**ODPOWIEDZI NA PYTANIA DO TREŚCI SPECYFIKACJI ISTOTNYCH
WARUNKÓW ZAMÓWIENIA ORAZ MODYFIKACJA
SPECYFIKACJI ISTOTNYCH WARUNKÓW ZAMÓWIENIA**

PR.272.22.3.2018.KW

Dotyczy: przetargu nieograniczonego na „Przebudowa ulicy Długiej w Mierzynie wraz z budową kanalizacji deszczowej – ETAP II: na odcinku od ul. Ślicznej do ul. Os. pod Lipami”

Dotyczy rozbieżności zagospodarowania terenu na działkach nr 259 i 260

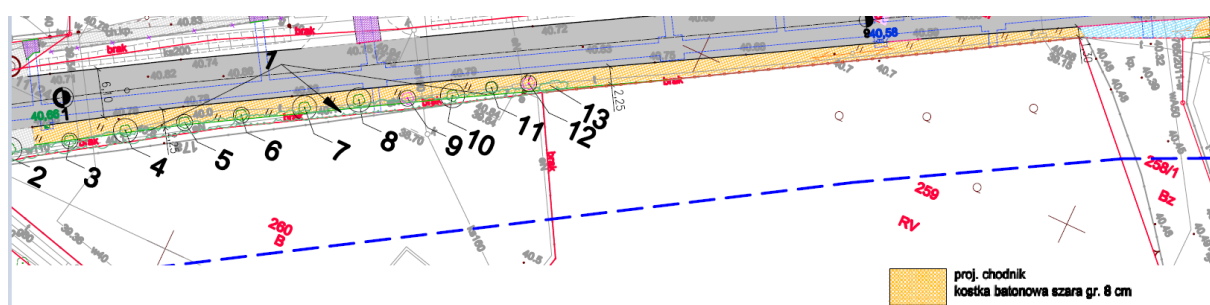
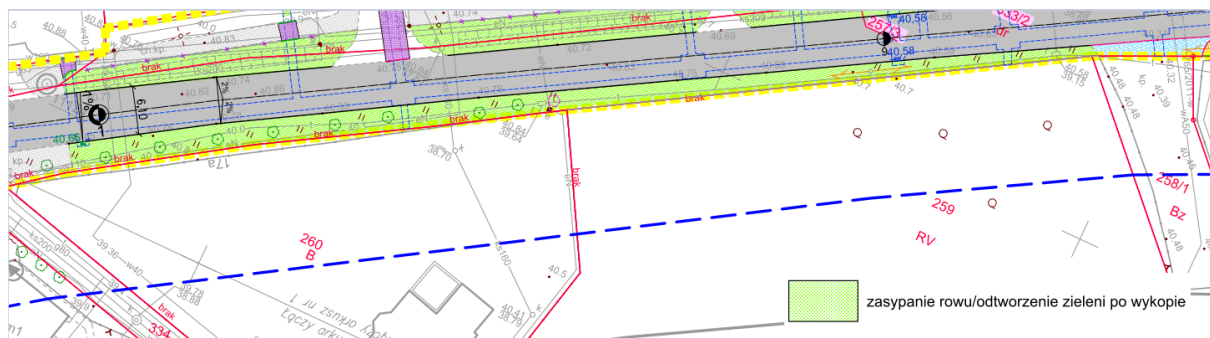
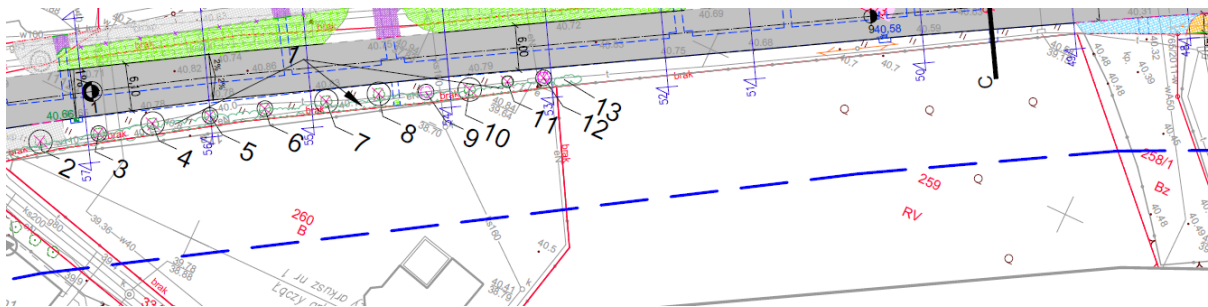
Zgodnie z rysunkiem „plansza do wycinki” dotyczącym wycinki drzew na planowanej inwestycji na działkach 259 oraz 260 (od czoła drogi) znajduje się projektowany chodnik z kostki betonowej.

Całkiem odmienną sytuację przedstawia rysunek z projektu budowlanego dotyczący zagospodarowania terenu który przedstawia w tym samym miejscu odtworzenie zieleni:

A jeszcze odmienną sytuację przedstawia rysunek z projektu wykonawczego, ponieważ na rysunku dotyczącym zagospodarowania terenu prócz Wycinki, Wykonawca nie odtwarza żadnej nawierzchni.

Ze względu na ww. rozbieżności prosimy o jasne wskazanie jaki zakres robót ma zostać zrealizowany oraz ewentualne uwzględnienie zmiany w pozycjach tabeli TER.

Przedmiot zamówienia nie obejmuje budowy we wskazanym miejscu chodnika. W miejscu tym znajduje się trawnik, który ma być utrzymany.
